廃炉発官 R 1 第 9 4 号
令和元年 9 月 1 9 日

福島第一原子力発電所 特定原子力施設に係る実施計画 変更認可申請書の
一部補正について

平成31年4月25日付け廃炉発官31第8号をもって申請しました福島第一原子力発電所 特定原子力施設に係る実施計画 変更認可申請書を別紙のとおり一部補正をいたします。

モバイル式処理装置の廃止に関して、審査の進捗を踏まえ下記の通り補正を行う。併せて、工業標準化法の改正に伴う記載の適正化及び原規規発第1908301号にて認可された実施計画の反映を行う。

図－1 モバイル式処理設備 撤去範囲

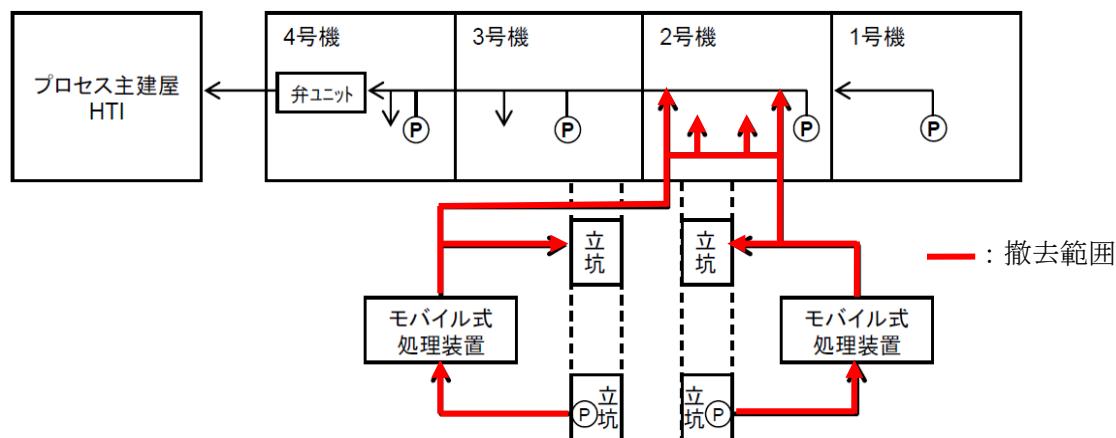
確認事項	確認項目	確認内容	判定
構造強度 ・耐震性	外観確認	実施計画の通り撤去されていること。	実施計画通りであること。

図－2 滞留水移送装置 検査範囲図

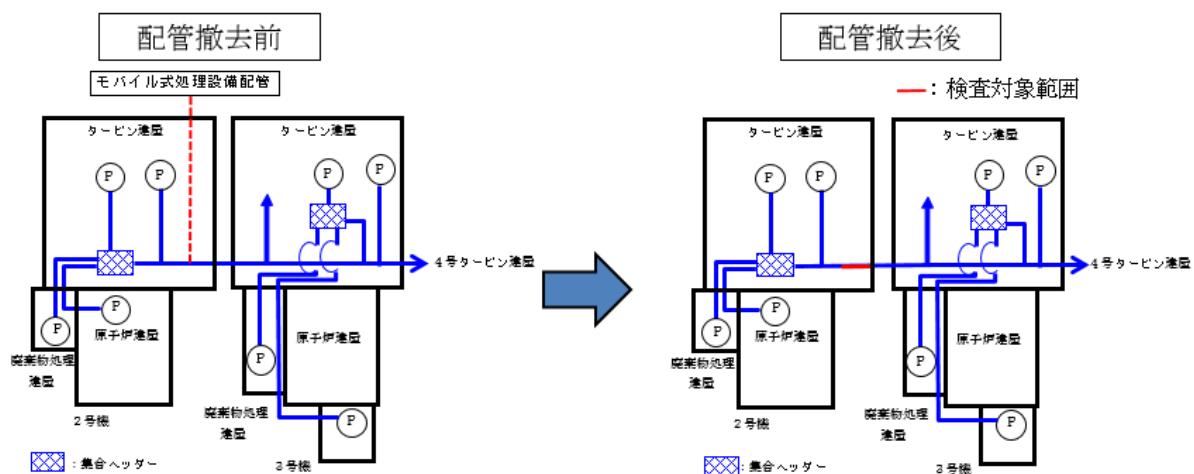
(2) モバイル式処理設備撤去に伴い、2.5.1.5.1 滞留水移送装置（ポリエチレン管）復旧箇所については、以下に基づき検査を実施する。

確認事項	確認項目	確認内容	判定
構造強度 ・耐震性	材料確認	実施計画に記載した主な材料について記録を確認すること。	実施計画通りであること。
	寸法確認	実施計画に記載した主要寸法（外径相当）について記録を確認する。	実施計画通りであること。
	外観確認	各部の外観を確認する。	有意な欠陥がないこと。
	据付確認	配管の据付状態について確認する。	実施計画の通り施工・据付されていること。
	漏えい確認	ろ過水による通水にて、漏えいがないことを確認する。	耐圧部からの漏えいがないこと。
